## 改善箇所説明図

代表車種: コマツ EDM-WA106AK (通称名: WA30-6)

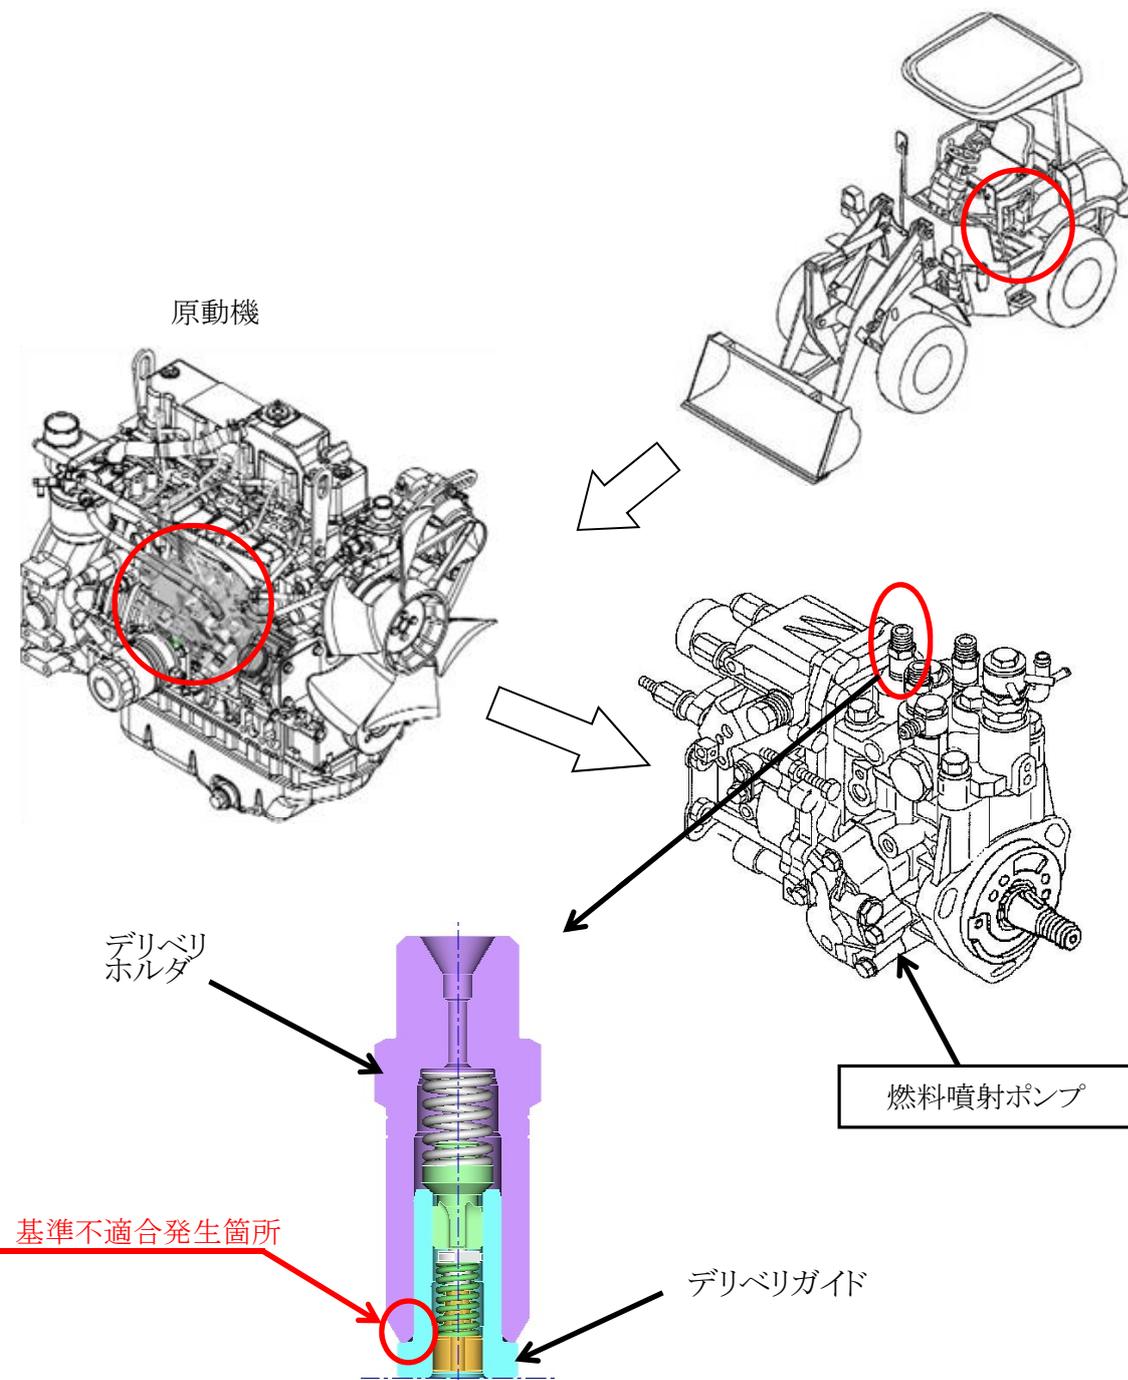
### 不具合発生箇所

原動機の燃料噴射ポンプにおいて、デリベリホルダ内部のデリベリガイドの熱処理が不適切なため、シール部に初期亀裂が発生しているものがある。そのため、そのままの状態で使用を続けると、当該初期亀裂が進展し燃料漏れが発生するおそれがある。

全車両、良品のデリベリガイドを組込んだ燃料噴射ポンプと交換する。

燃料噴射ポンプハイドロリックヘッド取付ボルトに、緑色のペイントを塗布する。
